Rappel de produit Makita DGP180

Par mesure de précaution, la société MAKITA Belgique, procède aux rappels des produits ci-dessous, en raison de défauts de sécurité du flexible et pour une vérification de qualité.

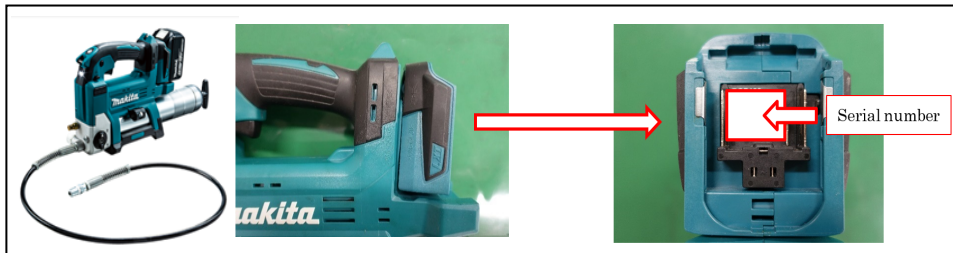
En raison de la flexion répétée de l'extrémité du tuyau pour injecter de la graisse dans des espaces restreints, un trou peut se former à proximité de l'extrémité du tuyau, entraînant une fuite de graisse.

Ancien flexible

Nouveau flexible

Le tuyau sera remplacé gratuitement. Makita prend en charge le retour des machines et accessoires concernés.
